**Autorité environnementale**

**Avis délibéré de l’Autorité environnementale  
sur la création d’un atelier de maintenance de  
conteneurs (AMC2) sur le site Orano du  
Tricastin (26)**

**n°Ae : 2021-57**

Avis délibéré n° 2021-57 adopté lors de la séance du 22 septembre 2021

Figure 4 : Schéma des différentes étapes du procédé mis en œuvre au sein de l'atelier AMC2

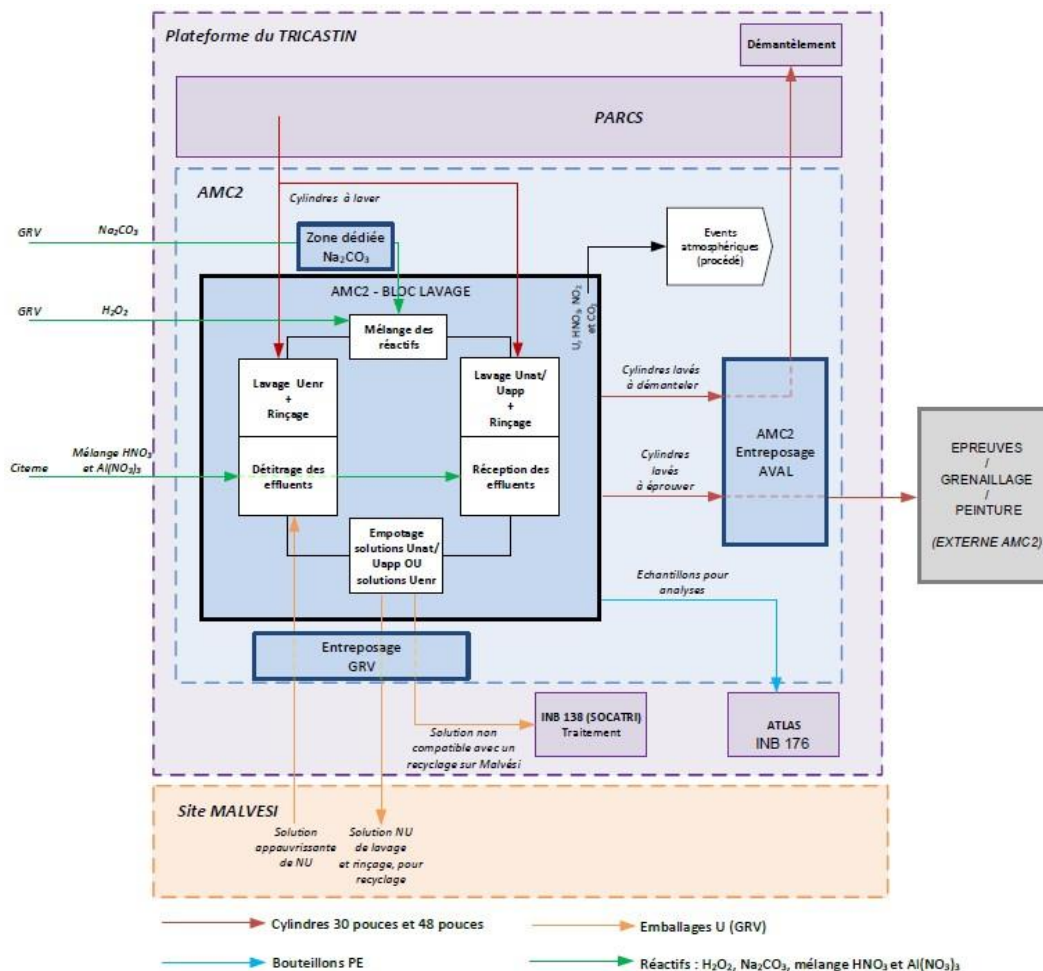
Le procédé et les opérations envisagés sont différents de ceux de l'atelier AMC :

- les deux ateliers procèdent au lavage des cylindres pour en retirer tous les résidus, désignés « fond solide » (1,5 kg pour les cylindres de 30 pouces, 4 kg pour les cylindres de 48 pouces). La méthode de l'atelier AMC est semi-automatique, le cylindre restant fixe, et utilise de l'eau sous pression. La méthode de l'atelier AMC2 est intégralement automatisée et utilise des réactifs chimiques ; le cylindre est positionné sur une plateforme articulée qui est mise en mouvement.
- les deux procédés sont à l'origine de rejets chimiques et radiologiques sous formes liquides et gazeuses. La différence principale entre les deux ateliers concerne la gestion des effluents de lavage. Ceux de l'AMC sont traités dans une autre installation du site ; ceux de l'AMC2 sont transférés dans une autre installation d'Orano (Malvési à Narbonne) après un premier traitement dans l'atelier :

. les effluents de l'atelier AMC sont actuellement gérés séparément pour les deux types de cylindre (ceux des cylindres 30 pouces contenant de l'uranium enrichi nécessitant des précautions particulières). Après précipitation, les deux types d'effluents sont transférés dans un nouvel atelier (Trident) de l'INB 138 du site<sup>5</sup>, en service depuis 2020. Les traitements appliqués visent notamment à abaisser la teneur en uranium des effluents, pour pouvoir les transférer sur le site de Malvési, où une étape de dissolution supplémentaire avec de l'acide nitrique est nécessaire avant de récupérer l'uranium pour le recycler ;

. les effluents issus du lavage au sein de l'atelier AMC2 seront mélangés avec du nitrate d'uranyle appauvri afin de réduire leur teneur en uranium. Ainsi traités, le dossier prévoit leur transport directement sur le site de Malvési, sauf si certaines de leurs spécifications n'étaient pas conformes à leur admission sur ce site, ce cas étant considéré comme une exception, à traiter dans la station de traitement des eaux uranifères (STEU) de l'INB 138. L'uranium pourra alors être directement recyclé, sans autre opération préalable.

Le procédé AMC2 ne génère aucun effluent à traiter sur le site, alors que le traitement par l'INB 138 conduit à des rejets résiduels, après traitement, dans le canal de Donzère-Mondragon.

- après lavage, les cylindres sont re-certifiés sous le contrôle d'un organisme tiers dans l'atelier AMC. Cette opération ne sera plus réalisée par l'atelier AMC2, sans que le dossier précise l'alternative retenue.

***L'Ae recommande de présenter en parallèle les opérations conduites dans l'atelier AMC et prévues dans l'atelier AMC2, en faisant ressortir les différences et en précisant où seront mises en œuvre celles qui ne se feront plus dans l'atelier AMC2.***
